# 改善箇所説明図（不具合事象①）

## 基準不適合発生箇所

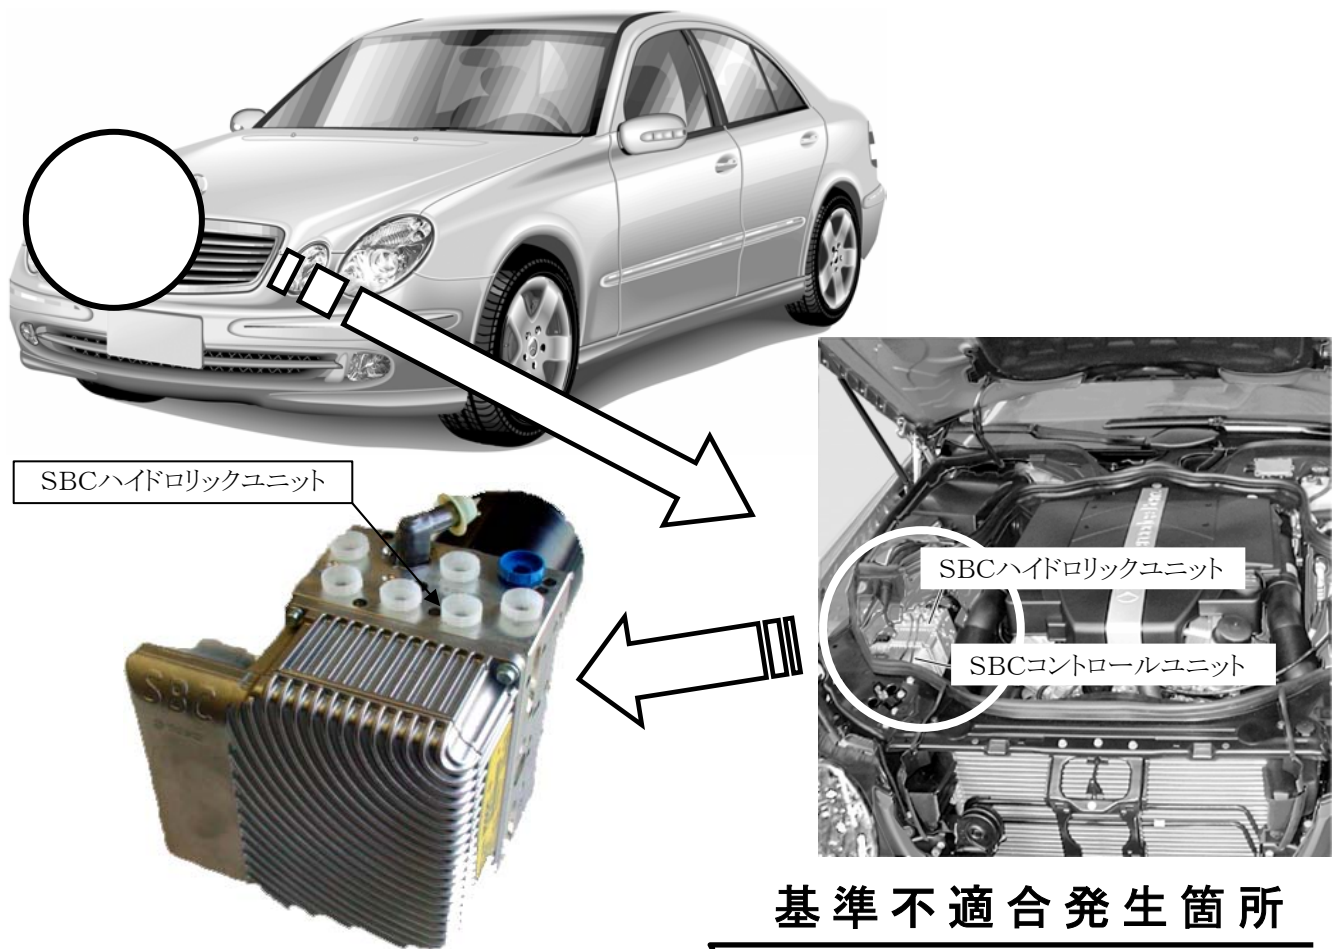
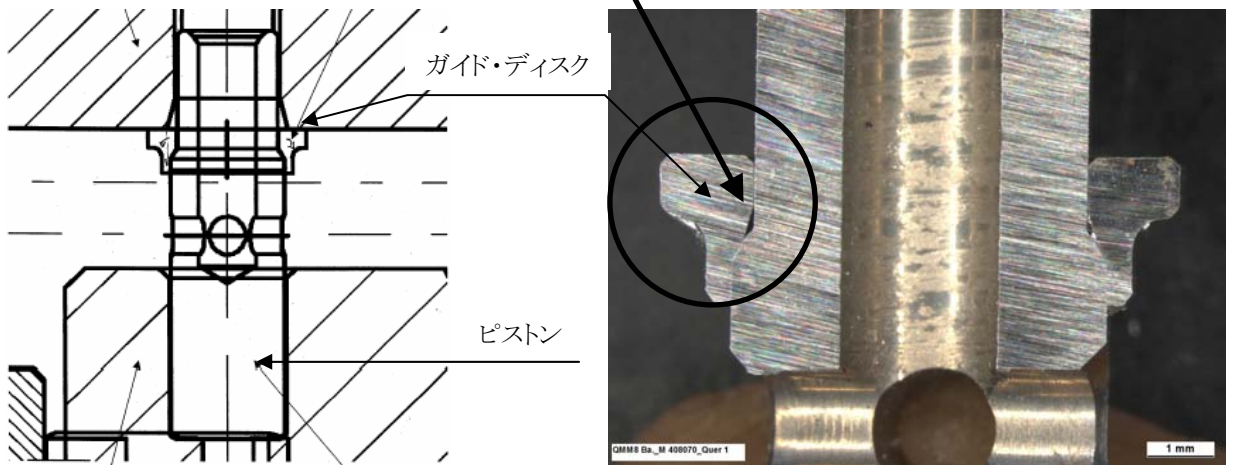
電子制御式油圧ブレーキ（ブレーキペダル操作量を検知して油圧の量を制御する制動装置）の油圧ポンプピストンの加工が不適切なため、ピストンを支えるガイド・ディスクが正しく圧入されておらず、正常な油圧を出力できないことがある。そのため、圧力センサーが圧力の異常を感知して、緊急対応用の機能が作動し、倍力作用が得られない油圧回路に切り替わるため、通常の踏力ではブレーキの効きが悪くなるおそれがある。

全車両点検し、該当するものは電子制御式油圧ブレーキのユニットを新品と交換する。  
なお、良品の電子制御式油圧ブレーキ・ユニットの供給に時間を要することから、当面の暫定処置として、全ての使用者に不具合内容を通知し、後日良品と交換する。

識別： 当該ブレーキ・ユニットのブラケットの有無。
